PRIMERGY TX150 S4 / TX150W S4 / TX150FT S4 使用上の注意

平成 18 年 6 月
富士通株式会社

1. 「PRIMERGY TX150 S4 ユーザーズガイド:B7FH-4391-01」についての訂正事項

訂正 5.5.4 高信頼ツールの一括インストール [PowerUpGear]

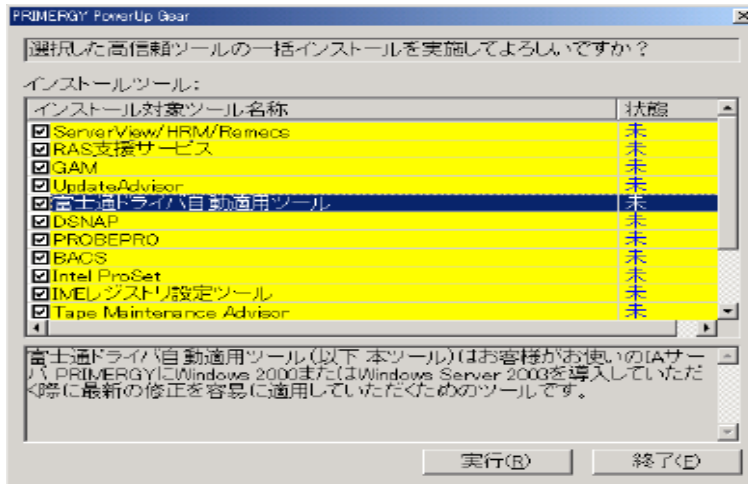
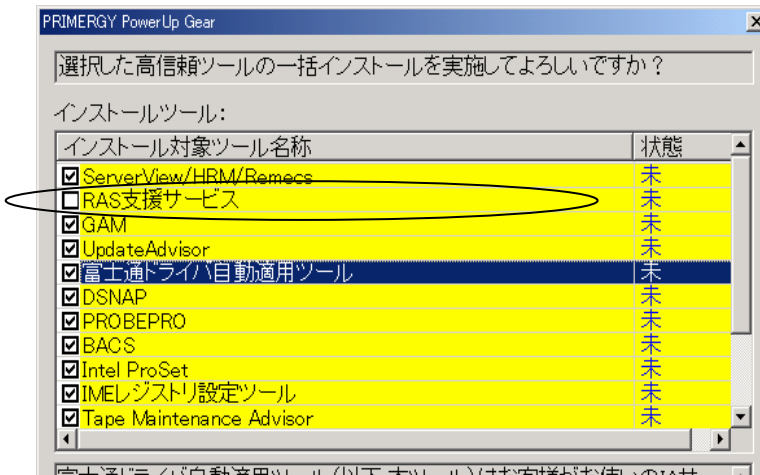
TX150 S4 では PowerUP Gear を使って「RAS 支援サービス」をインストールすることができません。インストールツールの選択画面で必ずチェックを外してください。

インストールツールの選択画面でチェックをつけたままインストールを開始した場合、「RAS 支援サービス」インストール中に以下のメッセージが表示されます。

必ず、「いいえ」をクリックし、インストールを行わないようにしてください。

RAS 支援サービスをインストールする場合は、「6.2.1 RAS 支援サービスのインストール」を参照の上、手動でインストールを行ってください。

訂正 5.5.4 高信頼ツールの一括インストール [PowerUpGear]
インストール方法 4 (関連ページP183)

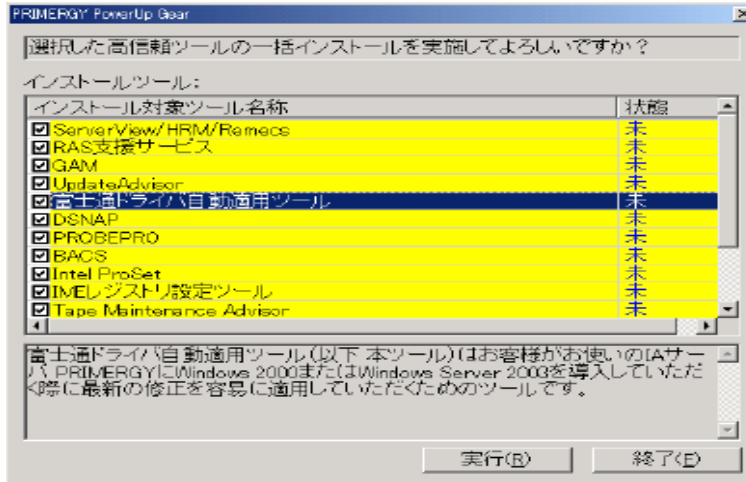
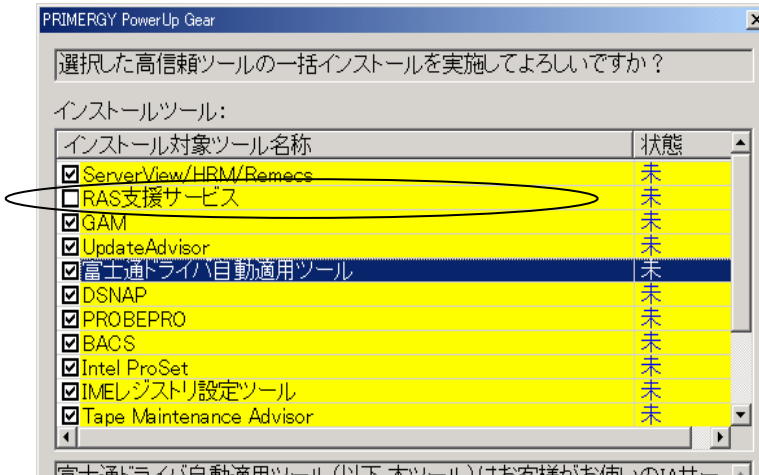
TX150W S4 では PowerUP Gear を使って「RAS 支援サービス」をインストールすることができません。インストールツールの選択画面で必ずチェックを外してください。

インストールツールの選択画面でチェックをつけたままインストールを開始した場合、「RAS 支援サービス」インストール中に以下のメッセージが表示されます。

必ず、「いいえ」をクリックし、インストールを行わないようにしてください。

RAS 支援サービスをインストールする場合は、「6.2.1 RAS 支援サービスのインストール」を参照の上、手動でインストールを行ってください。
